計画図

3・3・215-4 対馬江大利線

変更の概要

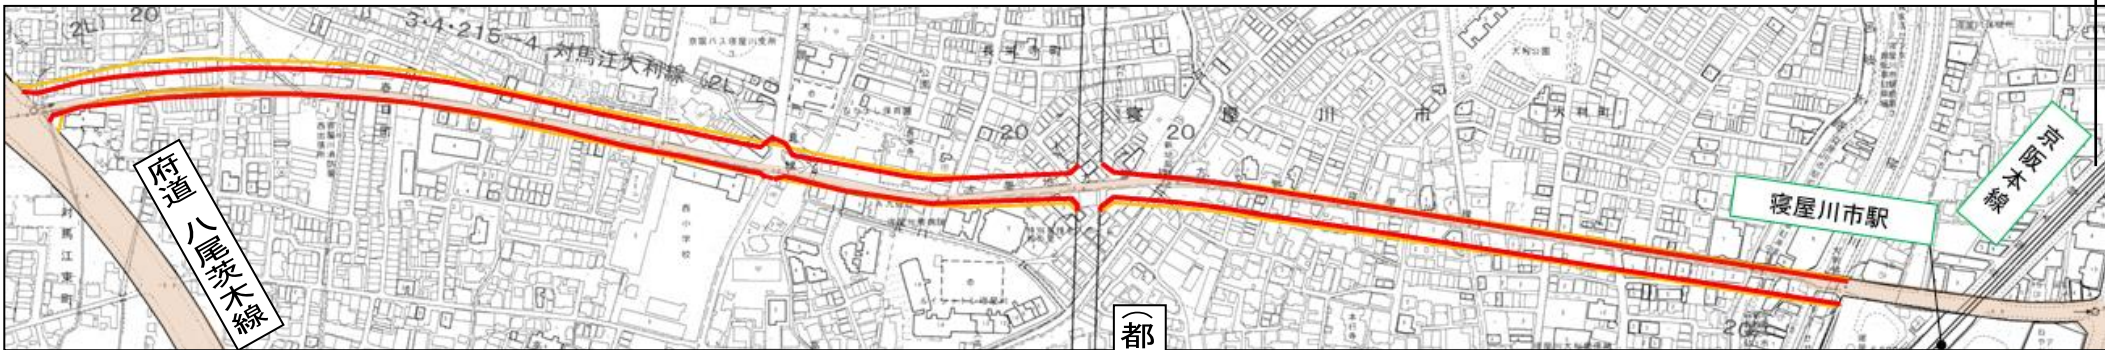
変更後  
【名称】 3・4・215-4 対馬江大利線

幅員・車線数の変更  
W = 25m ⇒ W = 20m  
4車線 ⇒ 2車線

- 名称の変更及び一部区間の幅員及び車線数の変更
- 【名称の変更】  
変更前 3・3・215-4号対馬江大利線  
⇒ 変更後 3・4・215-4号対馬江大利線
- 【幅員の変更】  
変更前 W=25m ⇒ 変更後 W=20m
- 【車線数の変更】  
変更前 4車線 ⇒ 変更後 2車線
